小型トラック 制動装置（電動パーキングブレーキ）のリコールについて

（届出日：令和6年10月24日、作業開始日：令和6年10月25日）

リコール番号 5560

改善箇所説明図

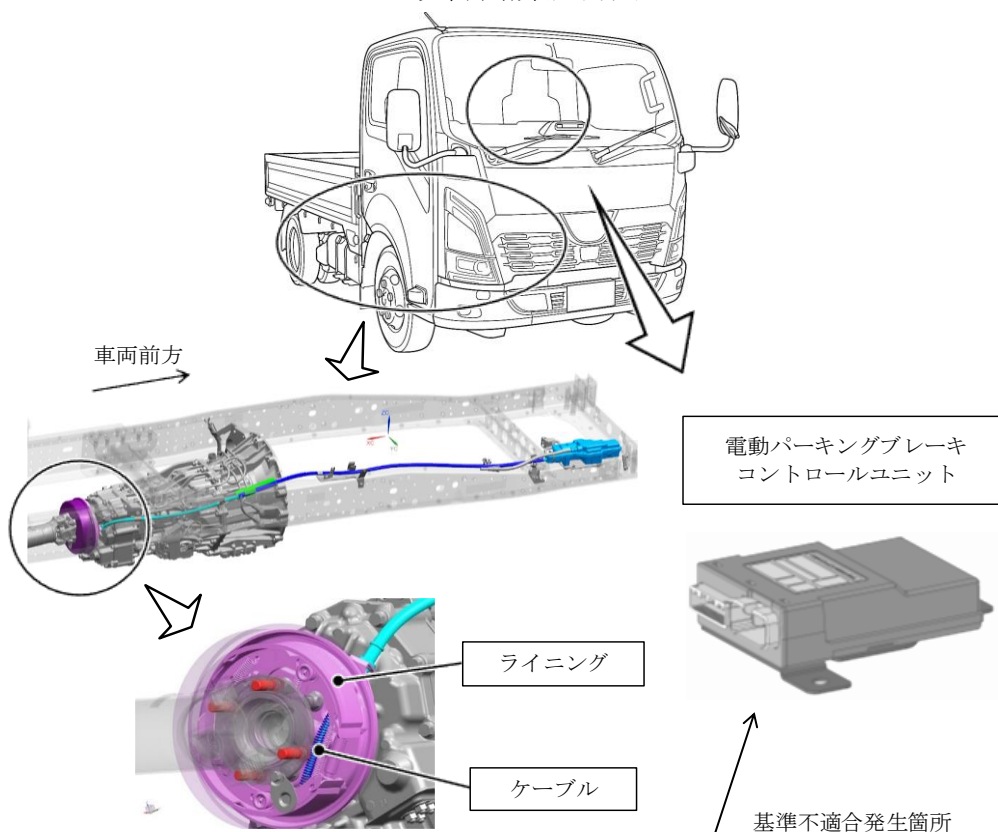
- 小型トラックにおいて、電動パーキングブレーキシステムの制御プログラムが不適切なため、
- ① 停止直前の電動パーキングブレーキ作動操作により、パーキングブレーキの引きずりを誤検知して電動パーキングブレーキ警告灯が点滅し、パーキングブレーキが解除できなくなるおそれがある。
 - ② 電動パーキングブレーキ作動時に、正常なパーキングブレーキケーブルのストローク量を異常と誤検知し、電動パーキングブレーキ警告灯が点灯するおそれがある。
 - ③ 電動パーキングブレーキ作動時に、パーキングブレーキケーブルのストローク量を正しく認識できないことがある。そのため、電動パーキングブレーキ作動操作の繰り返しによりケーブルが緩み、周辺部品と干渉することで、ケーブルの損傷やライニングの摩耗が生じ、最悪の場合、ケーブルが切断し、電動パーキングブレーキ警告灯が点灯するとともに、駐車中の車両が動き出すおそれがある。

- ①②全車両、電動パーキングブレーキコントロールユニットの制御プログラムを対策プログラムに修正する。
- ③ 全車両、電動パーキングブレーキコントロールユニットの制御プログラムを対策プログラムに修正する。また、パーキングブレーキケーブルを点検し、損傷が認められた場合には、ケーブルを新品に交換するとともに、ブレーキライニングの摩耗量を測定し、摩耗が認められた場合には、ライニングを新品に交換する。

識別： 助手席側ドア開口部のシリアルナンバープレート右上に識別ペイント（桃色）を塗布する。
